Reformierte Kirche und Pfarrhaus in Saignelégier.

Rapport du Jury.

I. Preis „Notre Eglise“. — Verfasser: Max Strub, Architekt in Zürich.

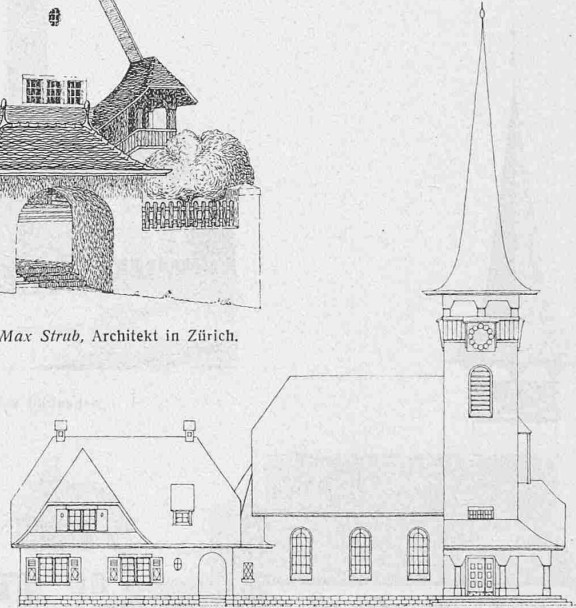
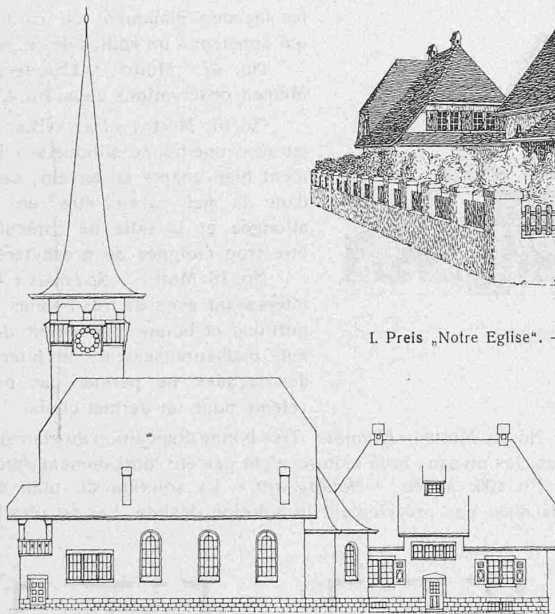
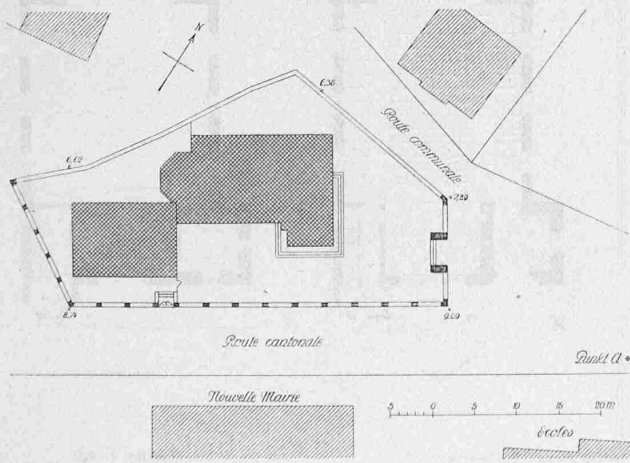
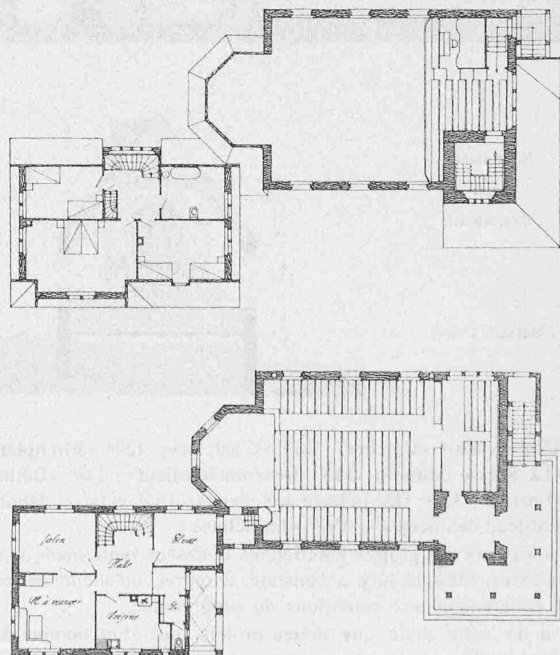
No. 4. Motto: «Notre Eglise.» La disposition est bonne, l'entrée de l'église bien comprise; l'ensemble se présente très bien. On peut critiquer, dans le plan de la Cure, la situation de la cuisine et des W.-C. qui sont orientés au midi, tandis que le cabinet d'études se trouve placé au nord; en ce qui concerne le plan de l'église, la forme du chœur est quelque peu critiquable; mais il est facile de remédier à ces détails.

I. No. 4. «*Notre Eglise*» est classé premier, malgré les quelques inconvénients du plan de la cure signalés, mais facilement rémédiabiles, avec une prime de 800 fr.

II. Preis ex aequo. — „Heimat“. — Verfasser: R. Frutiger, Arch., Bern.

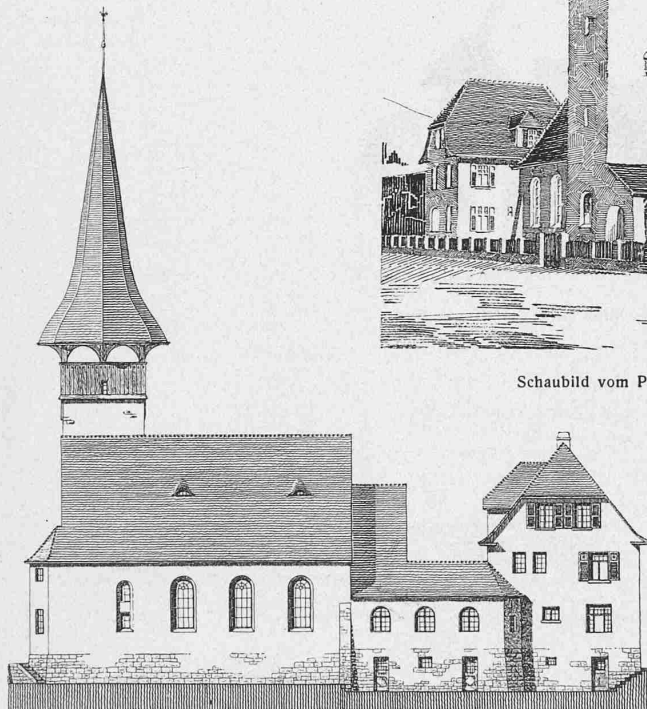
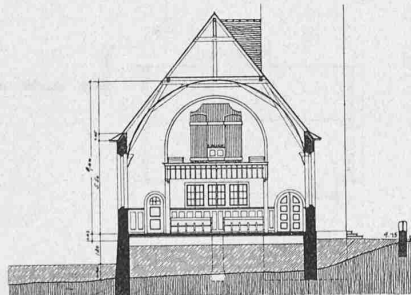
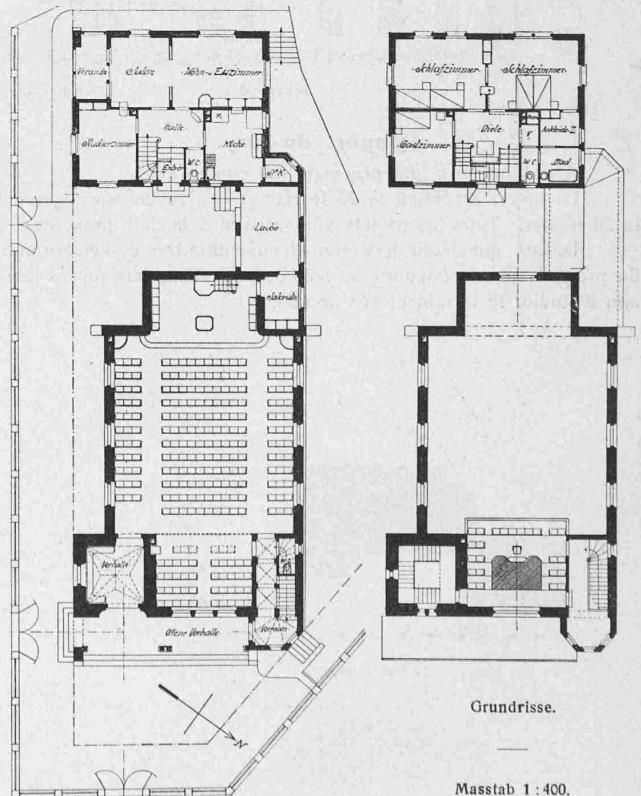
No. 96. Motto: «Heimat.» Très bonne disposition du plan et des façades, les niveaux et la clôture n'ont pas été suffisamment étudiés.

II. Preis ex aequo. — „Cloche“. — Verfasser: E. Yonner, Arch. in Neuchâtel.

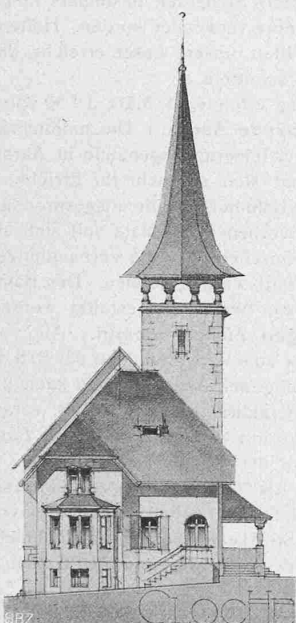
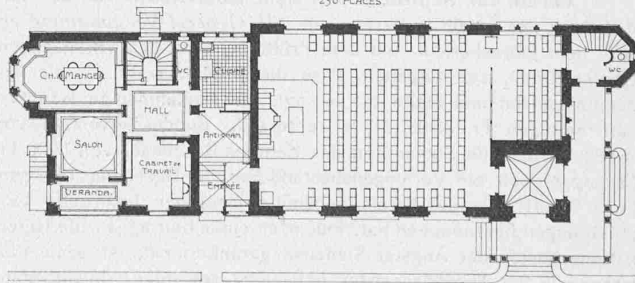
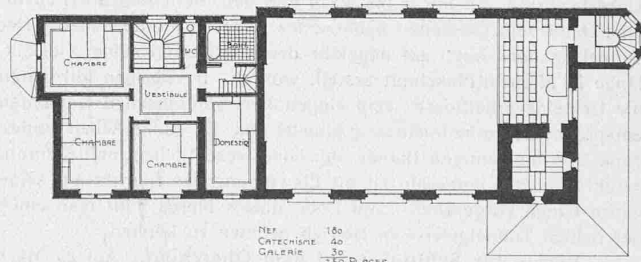
No. 113. Motto: «*Cloche.*» Disposition générale simple et pratique; les façades bien étudiées s'adaptent parfaitement à l'emplacement, malheureusement la communication de la cure avec la salle de catéchisme est un peu compliquée.

bien étudiés; la salle de catéchisme est bien située, en contact avec l'église et le presbytère. L'emplacement est judicieusement utilisé, malheureusement l'orientation de la cure laisse à désirer.
